REPÚBLICA DE COLOMBIA
SUPERINTENDENCIA DE INDUSTRIA Y COMERCIO

Oficio N° 13803 de 31 de agosto de 2022

Ref. Expediente N° NC2020/0015315

TÍTULO DE LA SOLICITUD: “TOBERA PARA INYECCIÓN DE VAPOR”.
NUMERO DE SOLICITUD INTERNACIONAL: PCT/CA2019/050636.
FECHA DE PRESENTACIÓN INTERNACIONAL: 10 de mayo de 2019.
PRIORIDAD: 10/05/2018, US (ESTADOS UNIDOS DE AMÉRICA), 62/669,802.

Figura 2

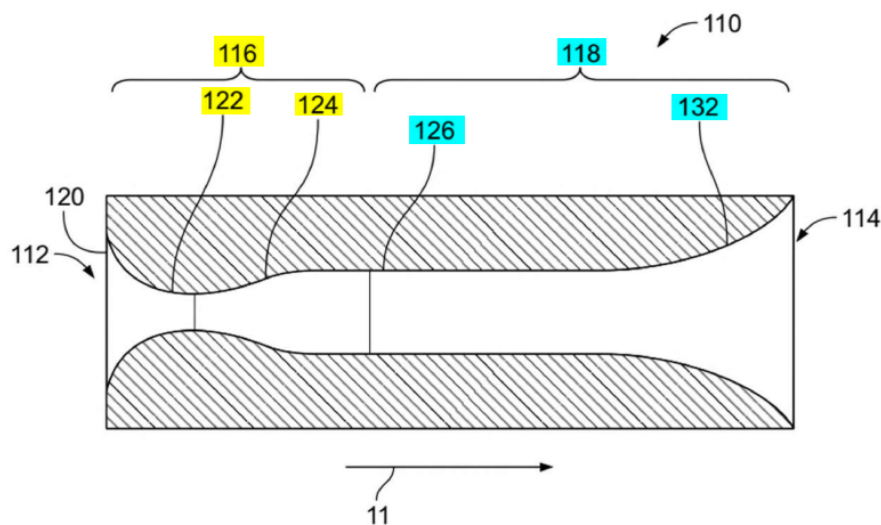
Esta configuración es la reclamada en la reivindicación 1, la cual es representada en la solicitud por la figura 2, mostrada a continuación, y la explicación dada en la página 10, líneas 15 a 38, donde vuelven a reiterar que: “Parte de la presión perdida se recupera en la primera región 126 después de la primera zona de divergencia 124; sin embargo, todavía existiría una diferencia de presión significativa entre los extremos aguas arriba y aguas abajo de la sección de Venturi 116. En el ejemplo ilustrado en la Figura 2, la segunda sección de recuperación de presión 118 comprende sólo una segunda zona de divergencia 132, que funciona de la misma manera que la segunda zona de divergencia 32 descrita en relación con la Figura 1. Por lo tanto, la segunda zona de divergencia 132 de la sección de recuperación de presión 118 crea ondas de choque que son generalmente normales a la dirección del flujo 11 del vapor. Como resultado, se logra al menos una recuperación parcial de la presión de vapor perdida de la misma manera que se discutió anteriormente”:

Teniendo esto en cuenta, se encuentra que la designación de la “sección de disipación de presión” reclamada en dicha reivindicación no es clara, ya que no se entiende si el solicitante con “disipación de presión” se refiere a la pérdida de presión en la primera zona de convergencia o a la pérdida de presión en la zona de convergencia y la posterior recuperación de parte de esa pérdida de presión en la zona de divergencia en la zona de Venturi 116 o a la anterior configuración más la acción de creación de ondas de choque que ayudan a aumentar la presión en la zona de sección transversal constante 126. Como se ve en la gráfica anterior, el solicitante graficó la zona 116 como compuesta por la zona de convergencia 122 y la zona de divergencia 124 del Venturi; e incluyen en la zona de recuperación de presión 118 a la región de sección constante 126 y a la zona divergente 132; lo cual contradice lo reclamado en el texto de dicha reivindicación. Adicionalmente, hay también contradicción entre estas zonas 116 y 118 con las zonas, en teoría equivalentes, 16 y 18 mostradas en la figura 1 (que representa la configuración reclamada en la reivindicación 1 y sus dependientes 2 y 3), donde la sección 16 incluye las zonas 22, 24 y 26 y la sección 18 las zonas 28, 30 y 32.

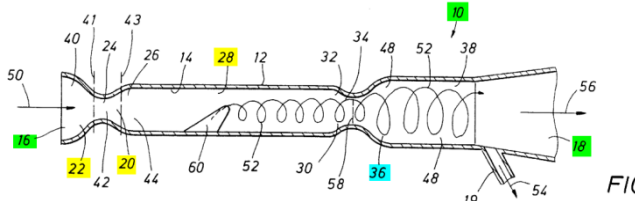
Teniendo en cuenta lo señalado en el artículo 16 de la Decisión 486 de 2000 de la Comisión de la Comunidad Andina, la reivindicación independiente 1 (NC2020/0015315 del 07 de diciembre de 2020) refiere a: “Una tobera de inyección de vapor (...)”. A continuación, se presenta la tabla comparativa entre el objeto reivindicado y los documentos encontrados en el estado de la técnica:

De acuerdo con la comparación realizada anteriormente se concluye que la materia de la reivindicación 1 no es nueva.
